Buonasera, con la presente si inviano le Osservazioni contro il Progetto di un impianto eolico codice procedura ID_VIP/ID_MATTIM: 12691 denominato "Pitigliano" ubicato nei comuni di Pitigliano (GR) e Sorano (GR) costituito da 20 (venti) aerogeneratori di potenza nominale 7,0 MW per un totale di 140,0 MW con relative opere connesse ed infrastrutture indispensabili. Cordiali saluti

ID: Codice procedura (ID_VIP/ID_MATTM): 12691

“Progetto di un impianto eolico denominato “Pitigliano” ubicato nei comuni di Pitigliano (GR) e Sorano (GR) costituito da 20 (venti) aerogeneratori di potenza nominale 7,0 MW per un totale di 140,0 MW con relative opere connesse ed infrastrutture indispensabili”

Immagine 3. Cumulo di una parte di impianti eolici, fotovoltaici e geotermici industriali in progettazione ed esistenti intorno all'eolico industriale "Pitigliano".

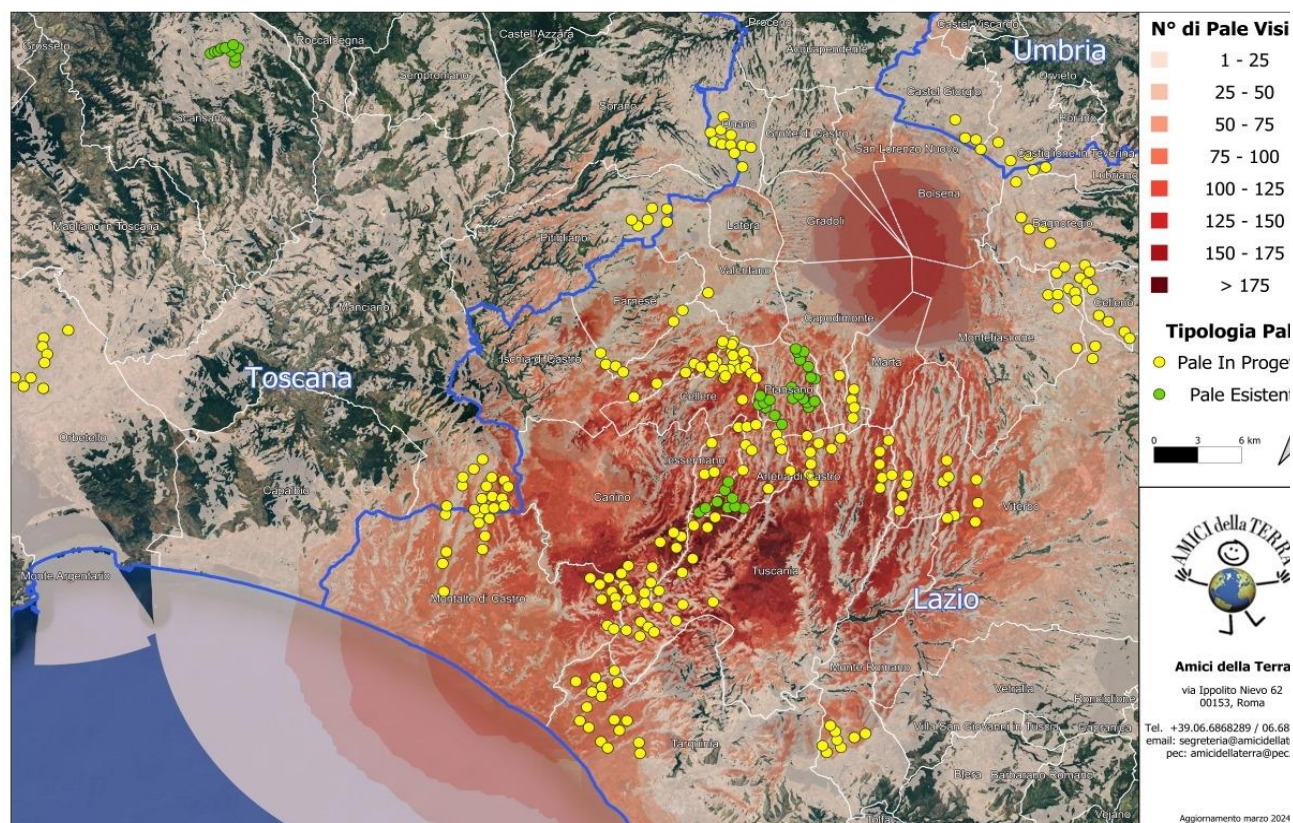
Culturali “*Ambito paesaggistico, geologico e geomorfologico dell’orlo della caldera di Latera ...*” Non vengono nemmeno citati gli impianti eolici in progetto al MASE, il “Rempillo” (6 aerogeneratori) e un altro in verifica amministrativa di 14 aerogeneratori e 72, 6 MW. Ad oggi nei territori di Pitigliano, Sorano e in quello limitrofo potenzialmente potrebbero essere insediati 40 aerogeneratori alti 200 metri e larghi 170. Ma la proponente non cita neanche altri impianti che creerebbero il cumulo e quindi maggiore impatto. Infatti, sul territorio della “Città del Tufo” (Sorano e Pitigliano) impatterebbero anche l’impianto eolico “Montarzo” di Onano con 13 aerogeneratori con le dimensioni ricordate, l’altro eolico industriale nel territorio di Valentano con sette aerogeneratori (stesse dimensioni), gli impianti di Farnese con un minieolico di 3 Torri alte 60 metri già installate in località Poggio del Crognolo e l’impianto eolico industriale “Vallerosa” (7 aerogeneratori alti 200 metri e larghi 158 metri) in procedura VIA presso la Regione Lazio. Inoltre, altri impianti del minieolico già presenti a Valentano, Cellere e Piansano e due progetti eolici industriali con le stesse dimensioni (200 m x 170 m) nel Comune di Ischia di Castro. La valutazione del cumulo non prende neanche in considerazione gli impianti industriali di fotovoltaico e agrivoltaico in progetto a Farnese, Valentano, Ischia di Castro, Cellere. L’impianto geotermico in procedura Via al MASE, progettato nella Caldera di Latera. Quindi è stata effettuata una valutazione del potenziale impatto cumulativo non veritiera a dispetto di quanto affermato dalla proponente che sostiene di aver preso in considerazione uno spazio di 10 km intorno al suo impianto per gli impatti che si creerebbero.

IMMAGINE n. 2 Impianto eolico industriale “Pitigliano” e distanze aerogeneratori dai Vincoli della Conca del Lago di Mezzano...

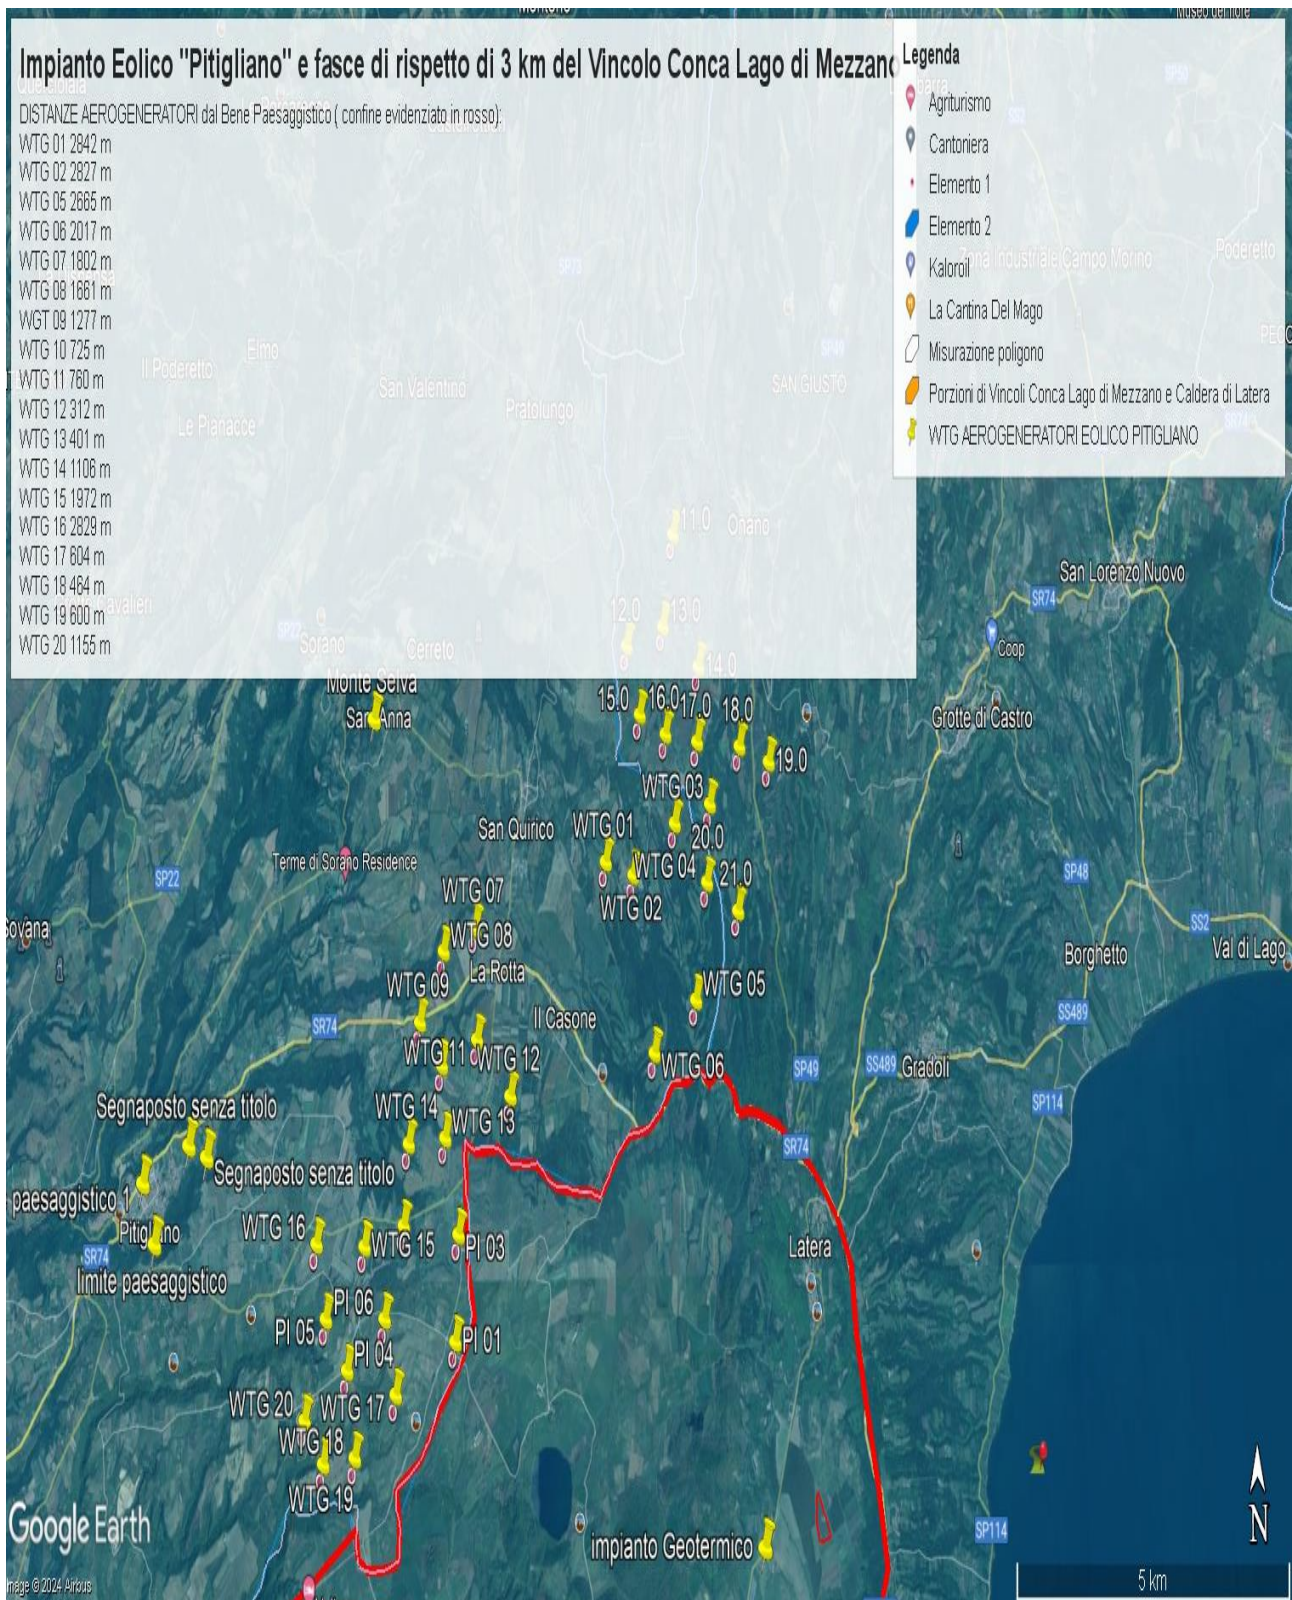
Come è illustrato nell'immagine si ribadisce che l'impianto industriale "Pitigliano" ricade completamente all'interno delle fasce di rispetto dei due vincoli di notevole

interesse pubblico e lambisce quelle di un terzo vincolo e quindi come affermato dal Consiglio di Stato nelle sentenze citate, l'impianto è insediato in area non idonea ai sensi dell'art. 20 comma 8 lettera c quater del D.Lgs. n. 199/2021 e ss.mm.ii al contrario di quanto sostiene la proponente.

IMMAGINE n. 3 Impianto eolico industriale "Pitigliano" e distanze aerogeneratori dai Vincolo "Orlo della Caldera di Latera.

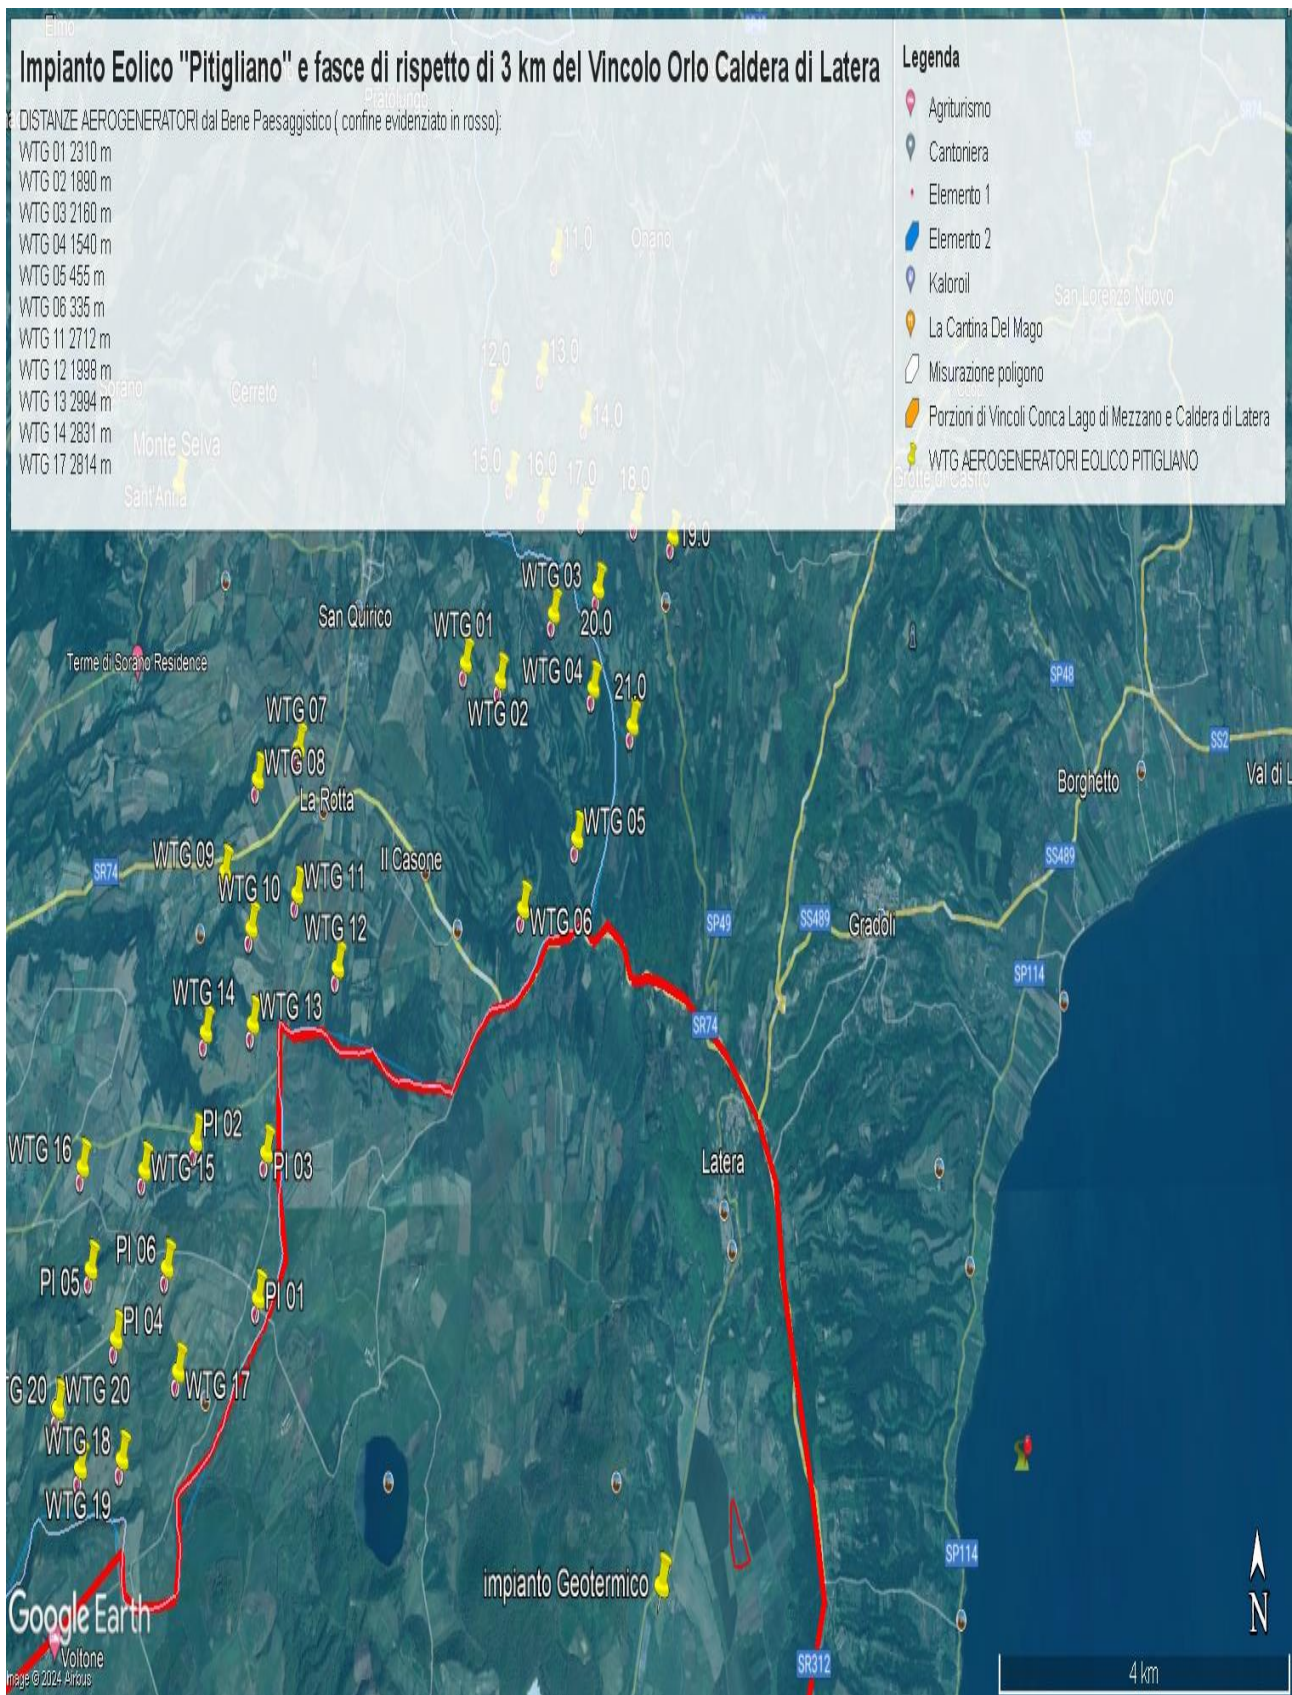
Concludendo, si evidenzia ancora che la proponente non effettuando la procedura prevista dalla Parte III delle Linee Guida nazionali ha ignorato un vincolo paesaggistico di notevole interesse pubblico istituito con un provvedimento del Segretariato regionale del Ministero della Cultura per il Lazio che ha emanato il Decreto di dichiarazione di notevole interesse pubblico n. 22 del 15.02.2024 ai sensi e per gli effetti dell'art. 136, co. 1, lett. c) e d) del decreto legislativo 22 gennaio 2004, n. 42, "Ambito paesaggistico, geologico e geomorfologico dell'orlo della caldera di

Latera e delle sue pendici interessate dai centri eruttivi periferici" nei comuni di CELLERE, FARNESE, ISCHIA DI CASTRO, LATERA, PIANSANO.

IMMAGINE n 5. Mappa eolici elaborata dall'Associazione Amici della Terra. La mappa evidenzia il cumulo degli impianti tra Lazio e Toscana.

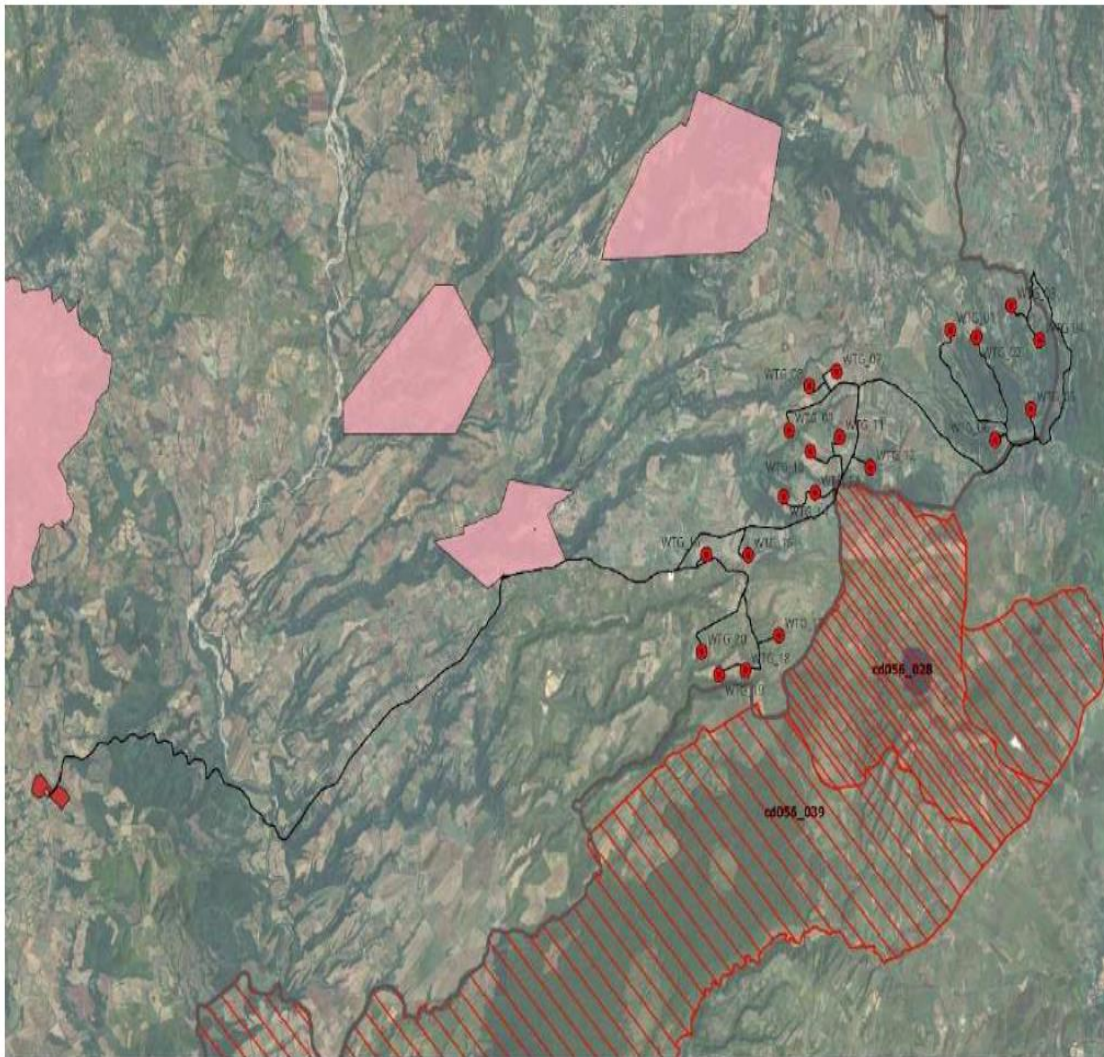
Riguardo al cumulo degli impianti FER, le mappe prodotte dalla proponente riguardano, come già evidenziato, soltanto una parte molto piccola degli impianti FER dell'area intermedia e vasta e in particolare di quelli eolici che contribuiscono a creare un notevole cumulo e la saturazione del territorio tosco laziale. Riguardo al cumulo dei soli impianti eolici si riporta la mappa dell'intervisibilità degli impianti eolici elaborata dall'Associazione nazionale “Amici della Terra”.

IMMAGINE n. 7 Mappa della intervisibilità degli impianti eolici elaborata dall'Associazione nazionale Amici della Terra. La mappa non è aggiornata comunque rende molo bene dell'enorme impatto visivo creato dal cumulo degli impianti.

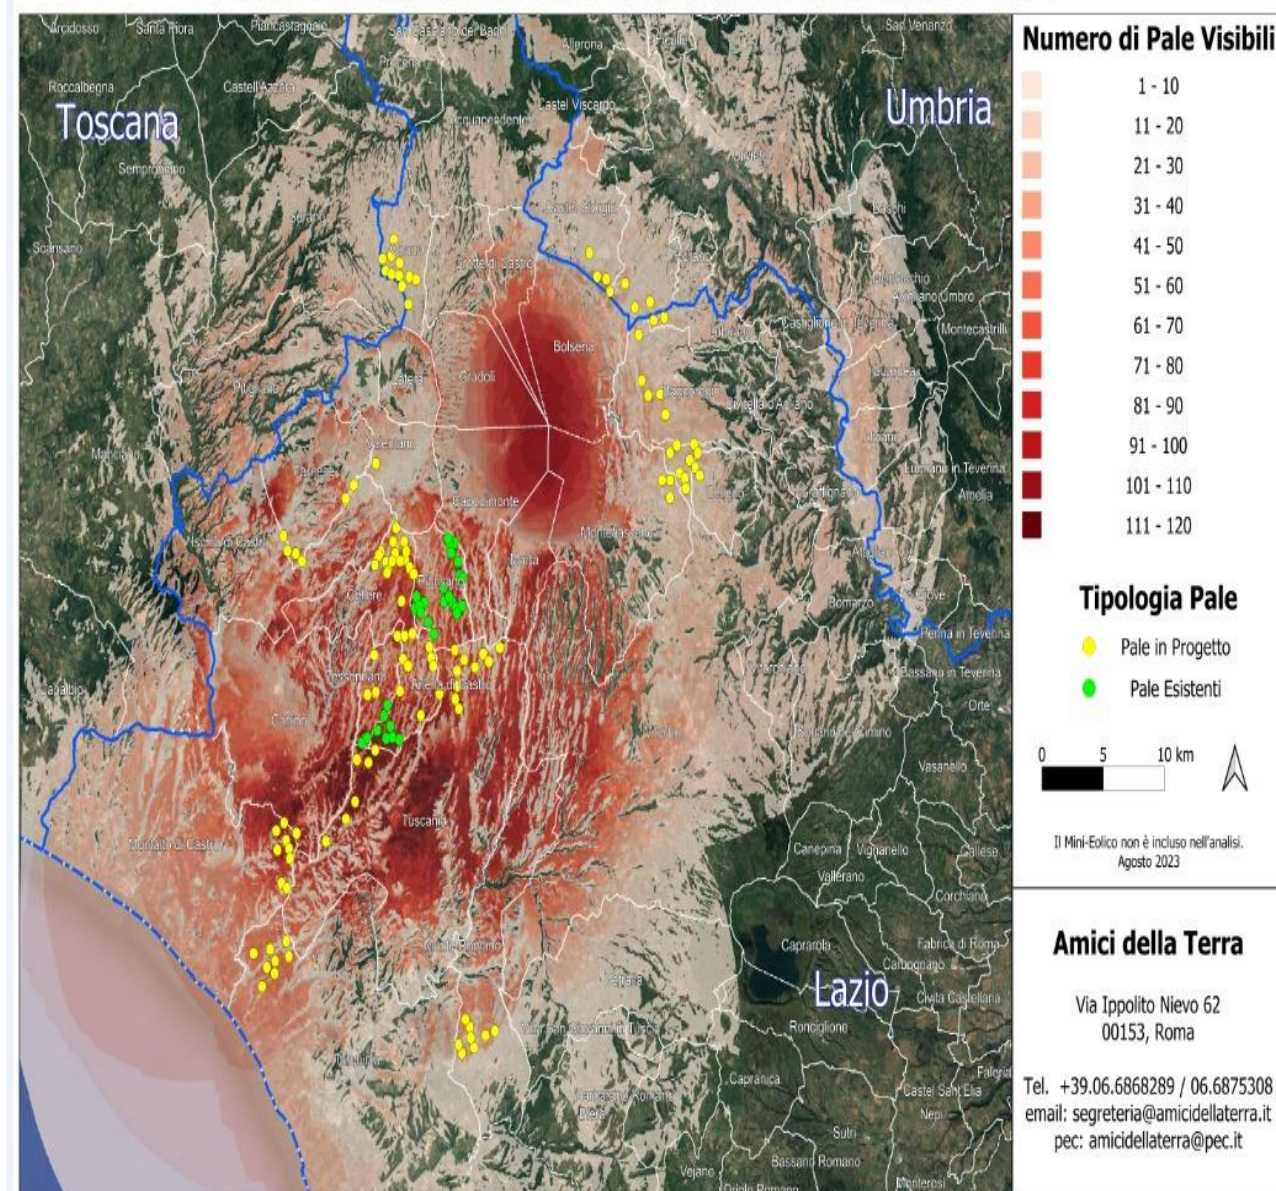
Se agli impianti eolici rappresentati qui sopra che non comprendono sia l'impianto eolico Pitigliano e le altre 14 pale del progetto eolico in verifica amministrativa sempre nel territorio di Pitigliano si aggiungono i migliaia di ettari (7000 fin'ora) di territorio occupato dagli impianti fotovoltaici e agrivoltaici e dalle altre tipologie appare chiaro il numero spropositato degli impianti FER nella bassa toscana e nella Tuscia.
